府民公募型安心・安全整備事業

(府民提案型 < 既要望 >)

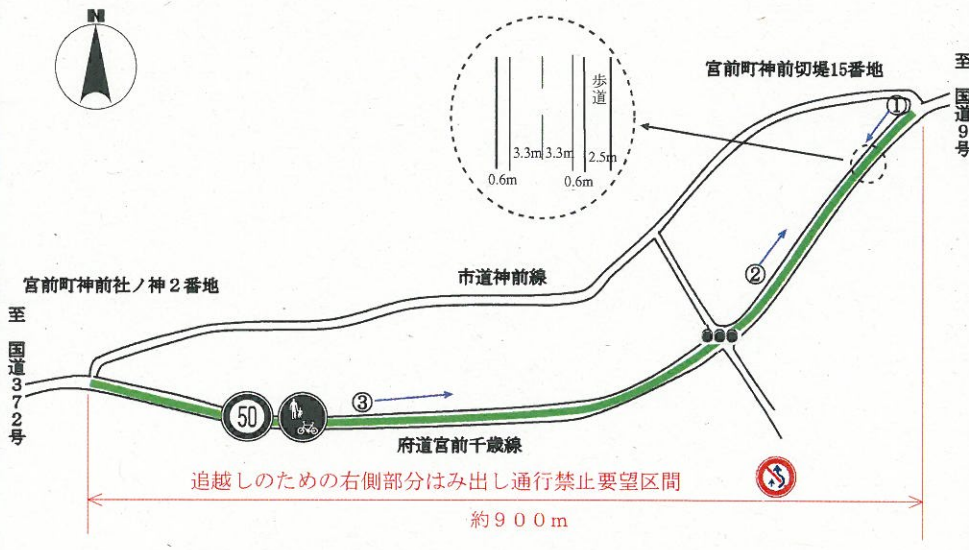
<p>整理番号</p>	<p>42</p>	<p>写 真</p>	
<p>交通安全施設</p>	<p>最高速度規制・大型自動車等通行止め規制</p>	<p>①</p> 	<p>②</p> 
<p>所在地</p>	<p>亀岡市本梅町井出梅原3先から 亀岡市本梅町西加舎森ノ上18先まで</p>	<p>③</p> 	
<p>現在の状況</p>	<p>府道天王亀岡線は、北は国道372号、南は大阪府豊能郡能勢町に通じ、提案場所は、住宅点在する田畑地内である。</p>	<p style="text-align: center;">交 差 点 図 面</p>	
<p>要望内容</p>	<p>府道天王亀岡線に最高速度規制(30km/h)及び大型自動車等通行止め規制の実施要望。 受理番号191(6月25日)</p>	 <p style="text-align: center;">最高速度規制(30km/h)・大型自動車等通行止め規制要望区間 (約500m)</p> <p style="text-align: right;">至 国道372号</p> <p style="text-align: right;">至 大阪府豊能郡能勢町</p> <p style="text-align: right;">A 1.0 2.8 2.8 1.2 a</p> <p style="text-align: right;">B 0.3 4.1 0.4 b</p> <p style="text-align: right;">C 0.7 3.8 0.6 c</p>	
<p>位置図</p>			
<p>対応案</p>	<p>最高速度規制については、速度抑制のための道路構造の改築が必要であり、現時点での速度規制の実施は困難であると判断する。</p> <p>大型自動車等の通行止め規制については、迂回路となる道路・地域への影響等の調査、地元の合意形成を図るために時間を要することから、現時点での通行止め規制は困難であると判断する。</p> <p>安全対策については、道路管理者と連携して推進することとする。</p>
